電源開発株式会社
大間原子力発電所

敷地の地質・地質構造及び岩盤分類に関する
個別検討事項について

平成16年7月
原子力発電安全審査課

図-5.11(1) 岩石試験結果の比較
(細粒凝灰岩, 粗粒凝灰岩, 酸性凝灰岩)

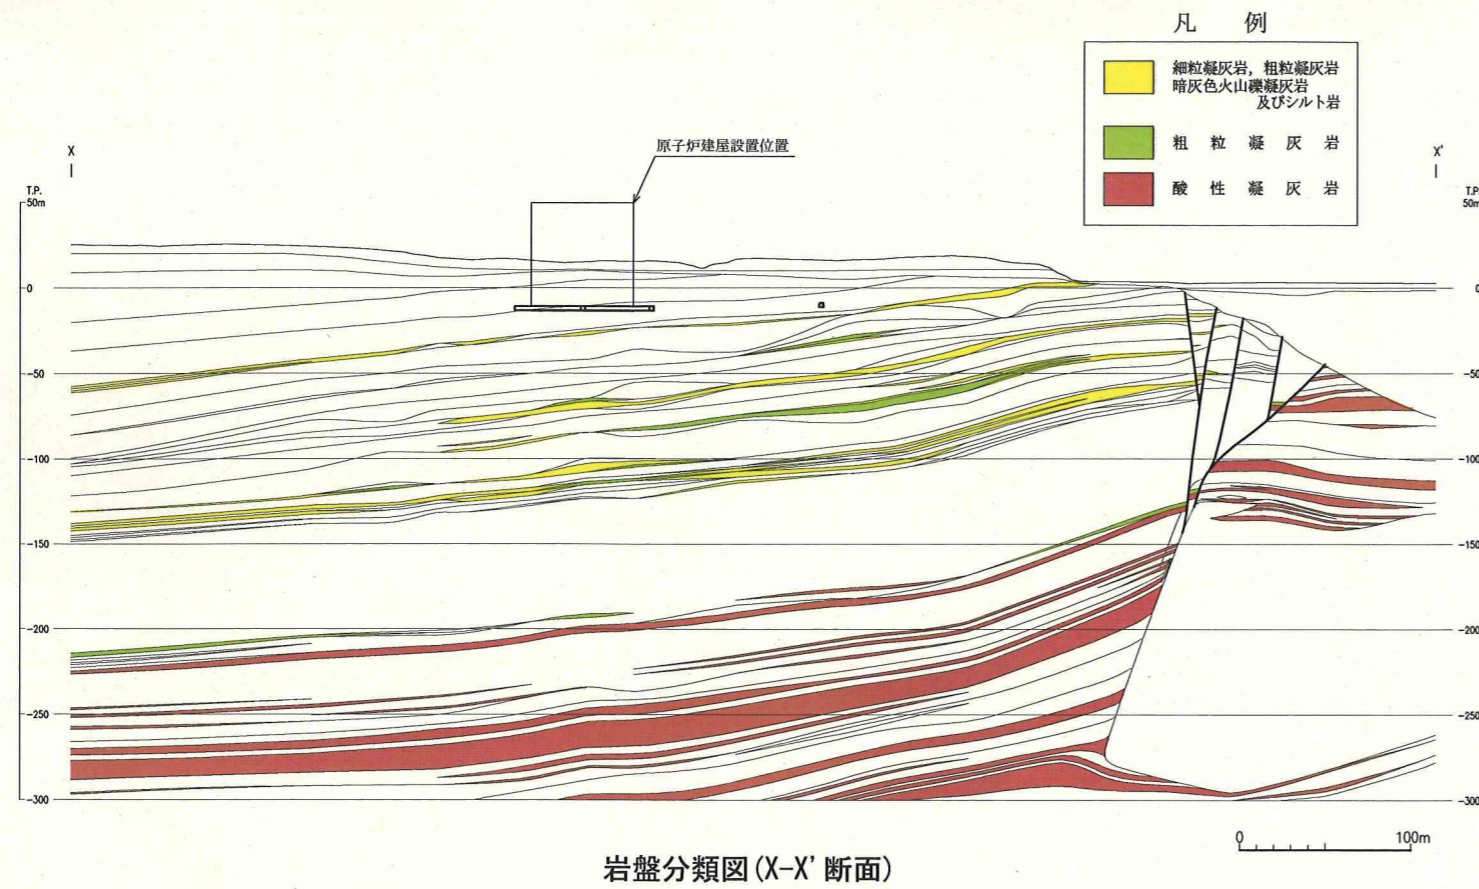
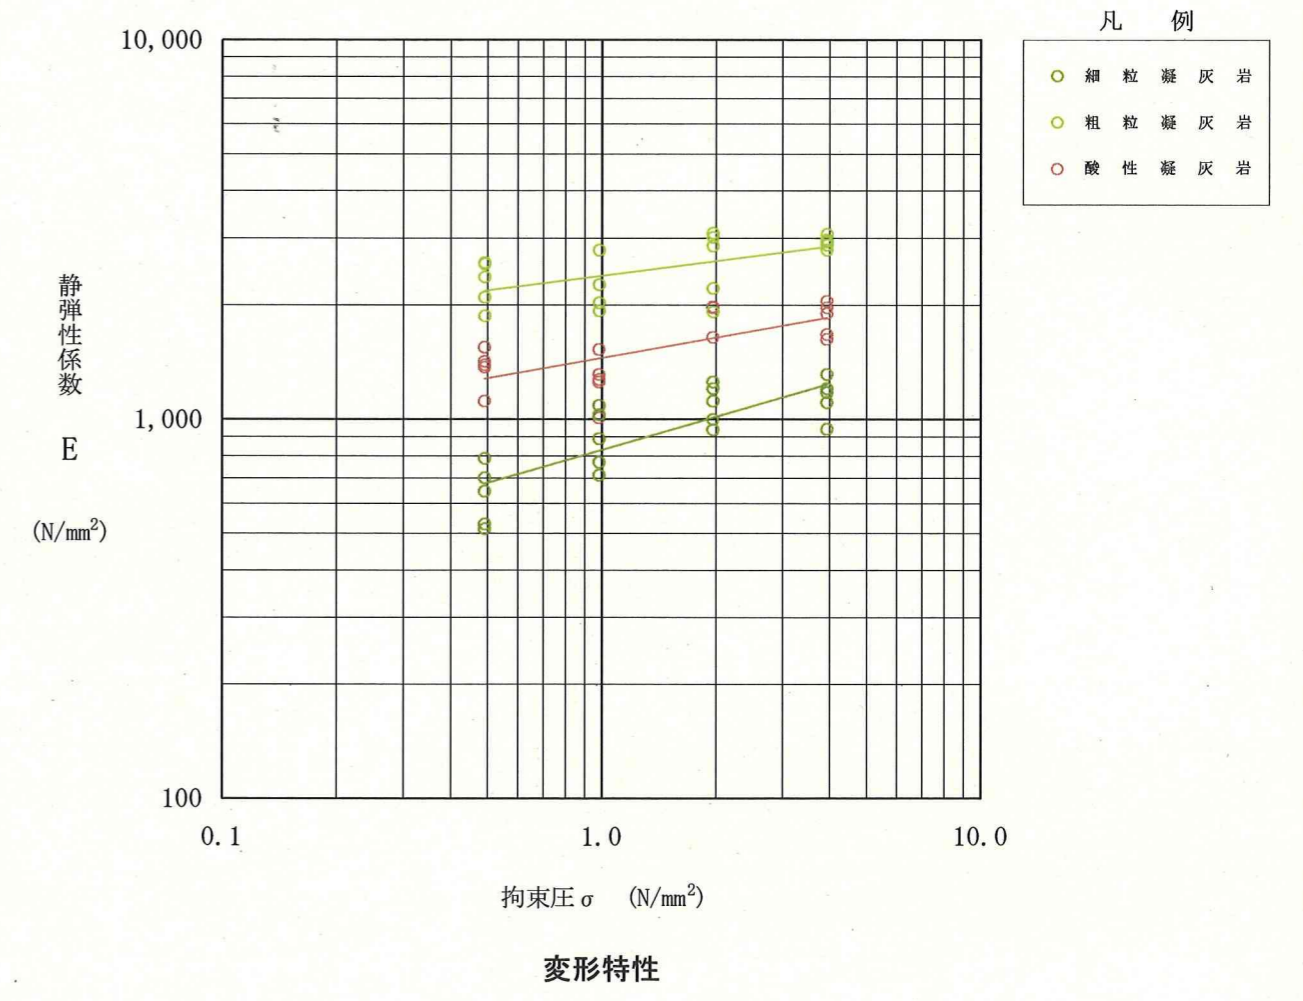
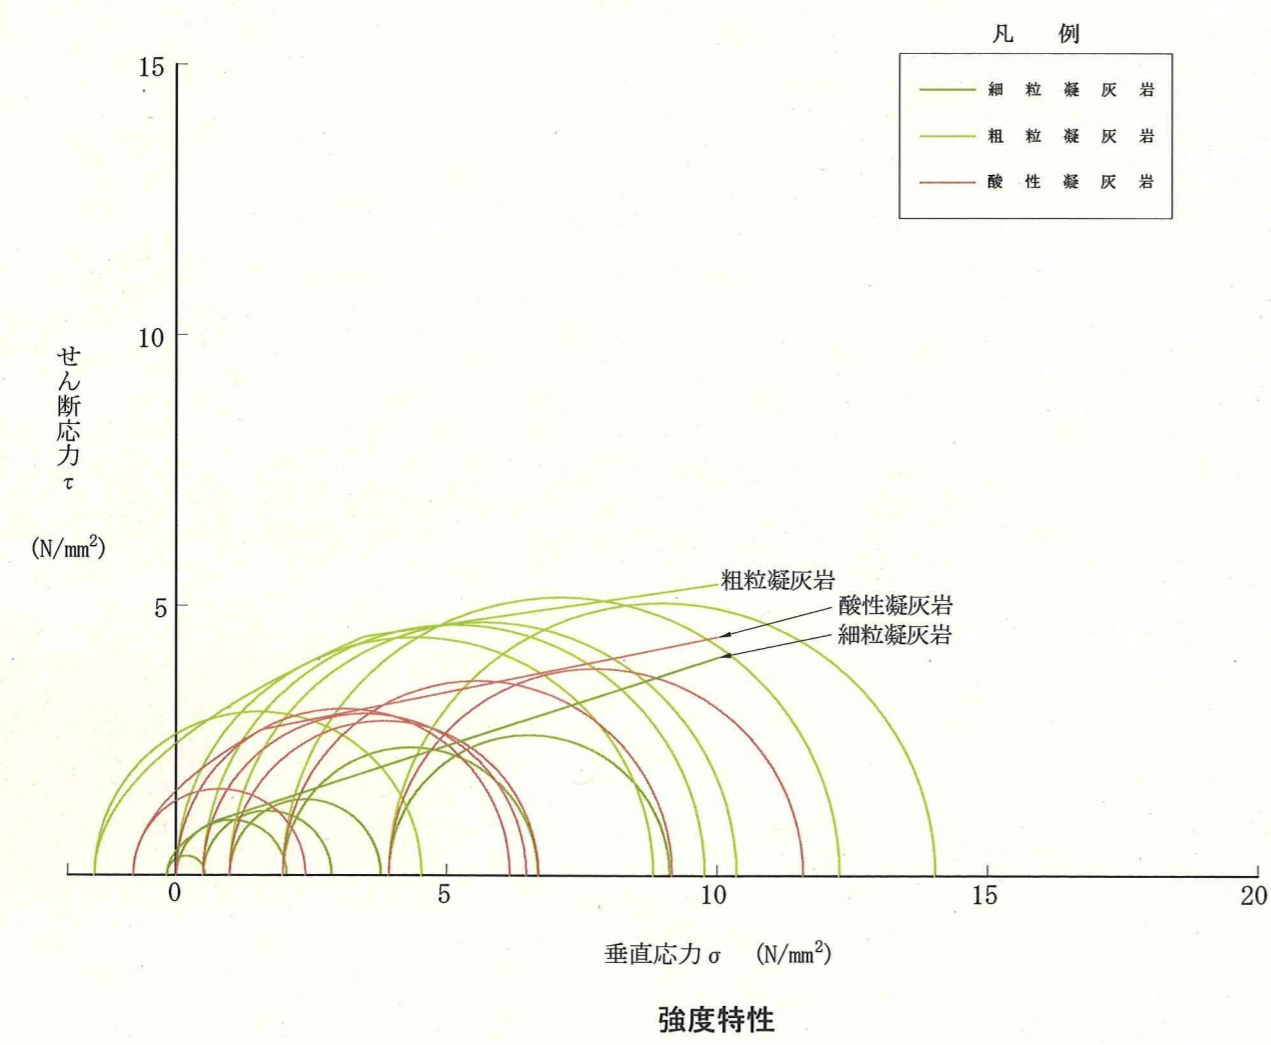
ここでは、本地点の特徴的な火山砕屑岩について、岩相がやや似ていると考えられる（細粒凝灰岩、粗粒凝灰岩、酸性凝灰岩）と（淡灰色火山礫凝灰岩、暗灰色火山礫凝灰岩、軽石凝灰岩、凝灰角礫岩）の 2 つのグループに分けて、地盤安定解析に用いる代表的な物性である密度、変形特性（静弾性係数 E ）及び強度特性（モールの応力円図で求めた破壊包絡線）の試験結果の比較を行なっている。各々の比較を図-5.11 に示す。これらの比較の結果、岩盤区分毎の物理的・力学的性質が異なり、互いに独立した区分であるとしている。

図-5.13 岩盤変形試験結果(各荷重範囲における割線弾性係数)

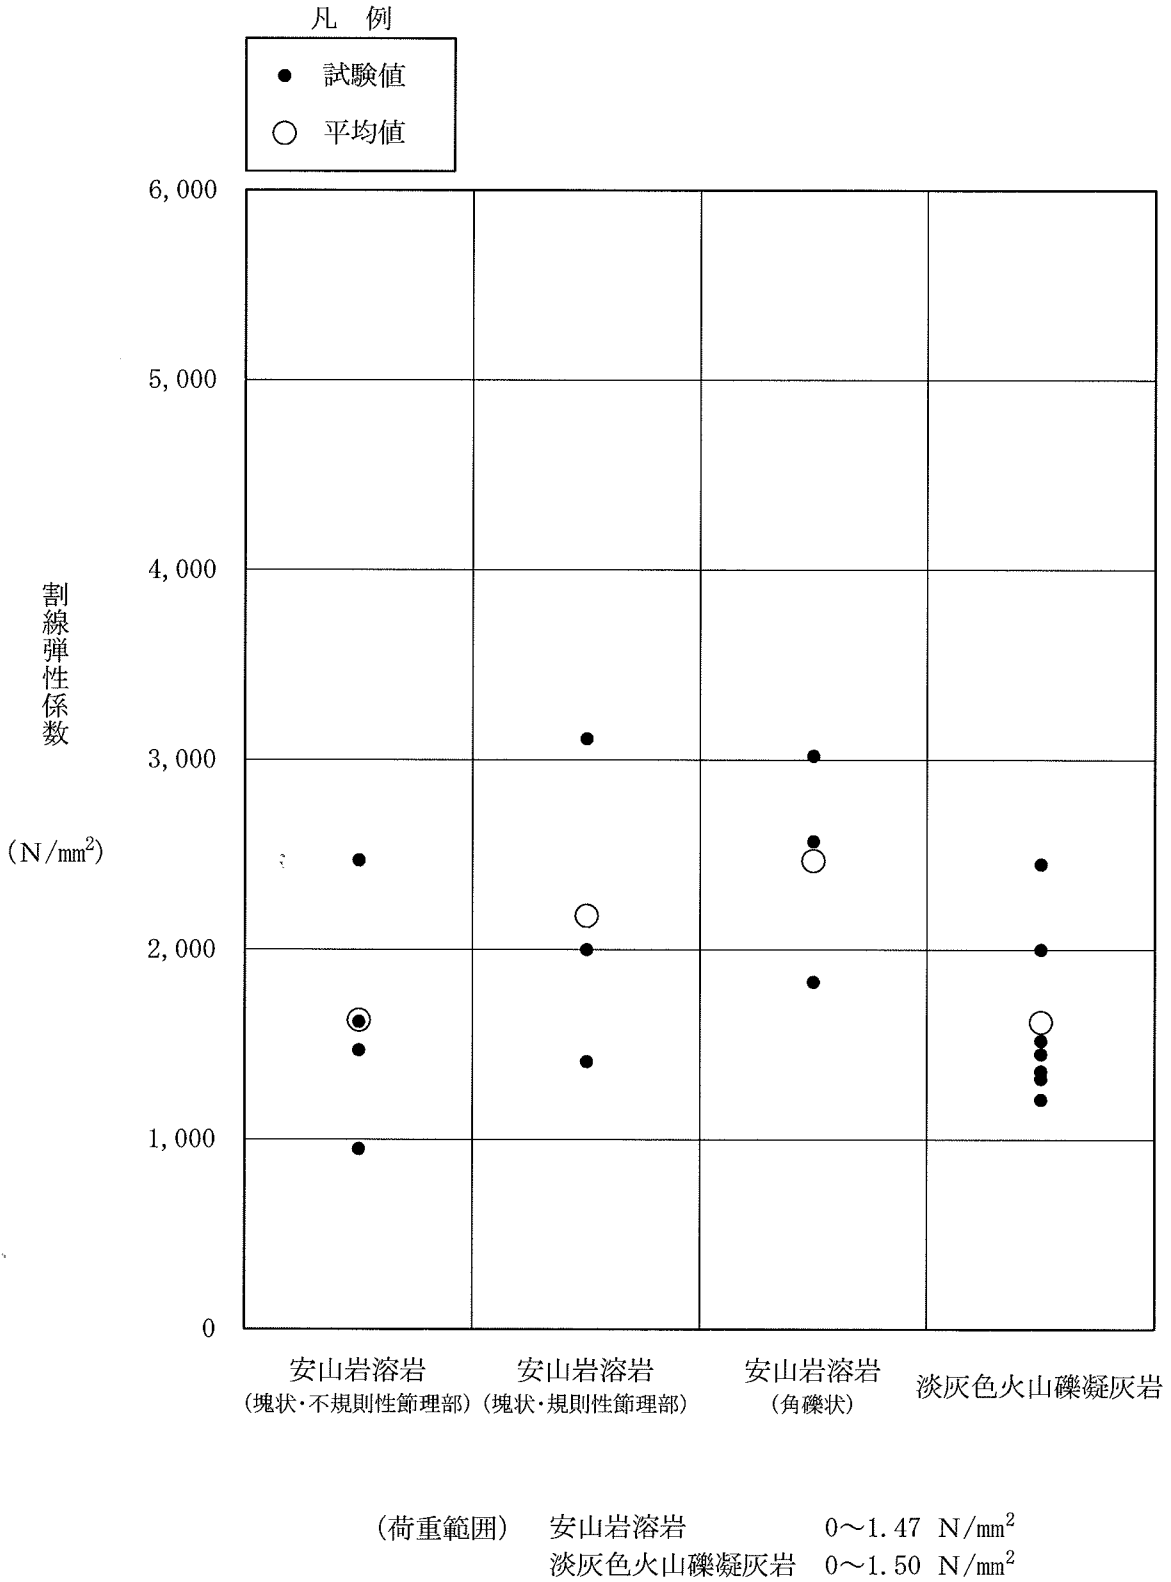
重範囲 $0\sim 1.50\text{N/mm}^2$ (安山岩溶岩では $0\sim 1.47\text{N/mm}^2$) の割線弾性係数の平均値は、淡灰色火山礫凝灰岩で $1.62\times 10^3\text{N/mm}^2$ 、安山岩溶岩 (塊状・規則性節理部) で $2.18\times 10^3\text{N/mm}^2$ 、安山岩溶岩 (塊状・不規則性節理部) で $1.63\times 10^3\text{N/mm}^2$ 、安山岩溶岩 (角礫状) で $2.47\times 10^3\text{N/mm}^2$ であり、淡灰色火山礫凝灰岩と安山岩溶岩 (塊状・不規則性節理部) の値はほぼ等しいが、それ以外の岩盤区分とは値が異なっている。

図-5.14 ブロックせん断試験結果

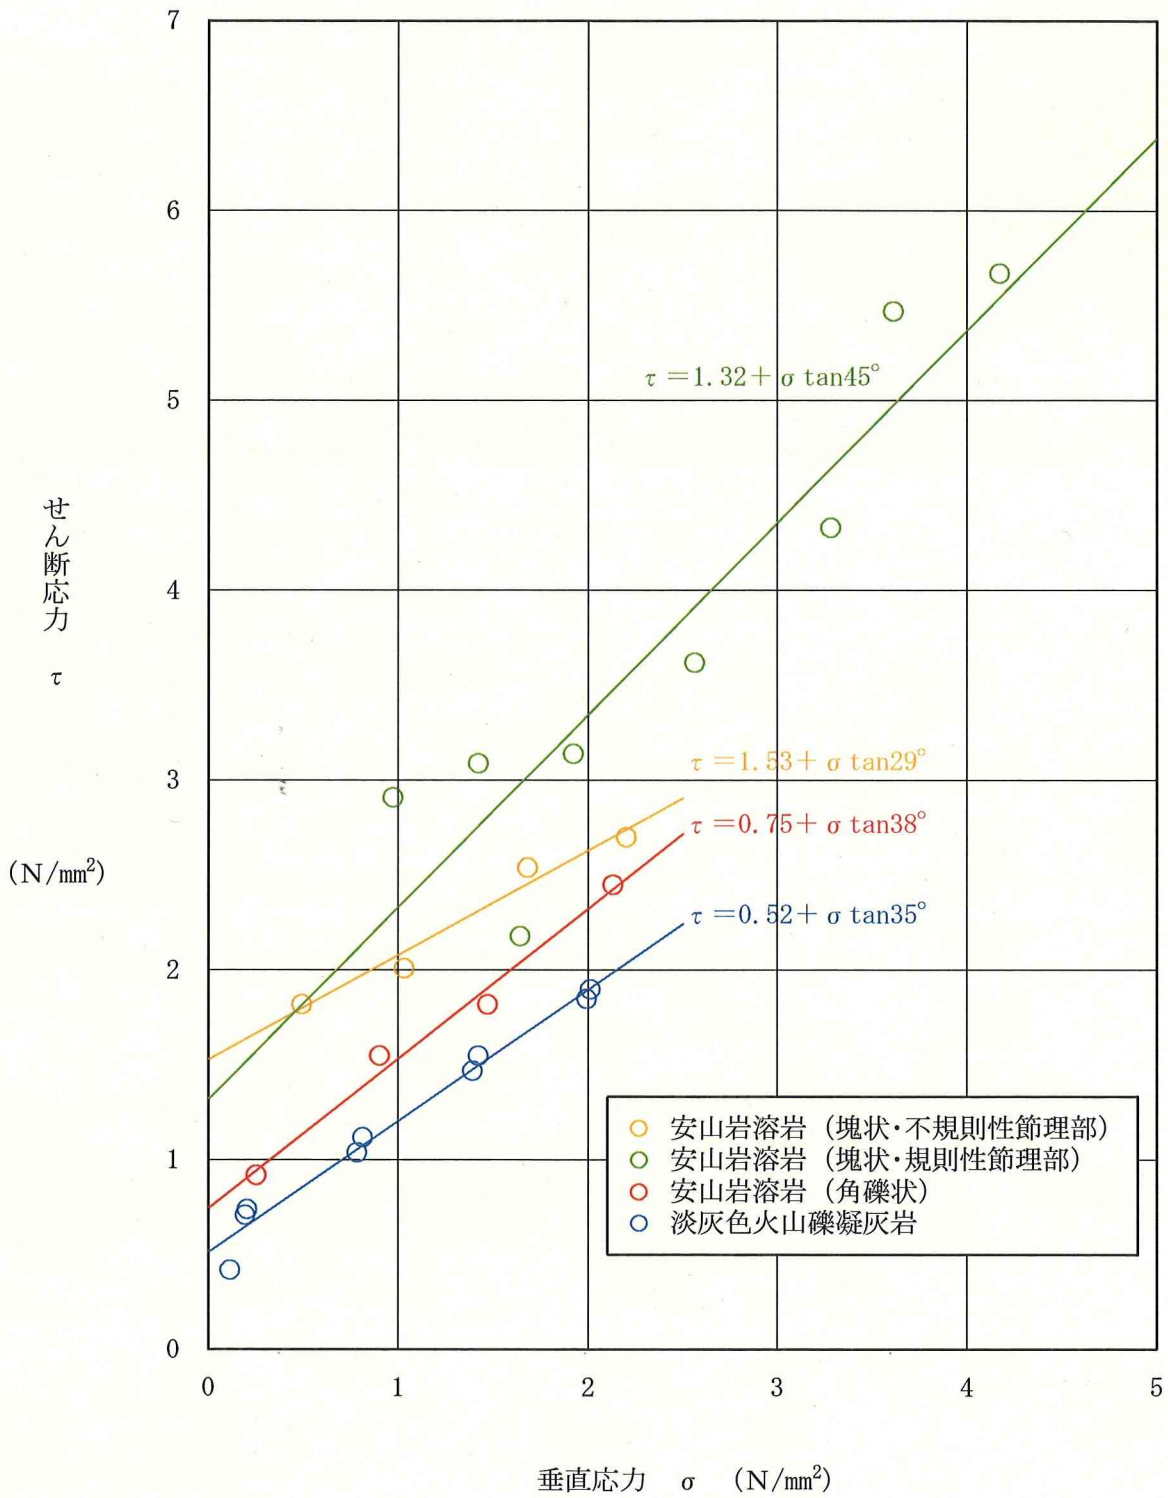
また、ブロックせん断試験より得られた結果を表-5.8 及び図-5.14 に示す。淡灰色火山礫凝灰岩では、せん断強度は 0.52N/mm^2 、内部摩擦角は 35° 、安山岩溶岩 (塊状・規則性節理部) では、せん断強度は 1.32N/mm^2 、内部摩擦角は 45° 、安山岩溶岩 (塊状・不規則性節理部) では、せん断強度は 1.53N/mm^2 、内部摩擦角は 29° 、安山岩溶岩 (角礫状) では、せん断強度は 0.75N/mm^2 、内部摩擦角は 38° であり、淡灰色火山礫凝灰岩と安山岩溶岩 (塊状・不規則性節理部) の値は異なっている。
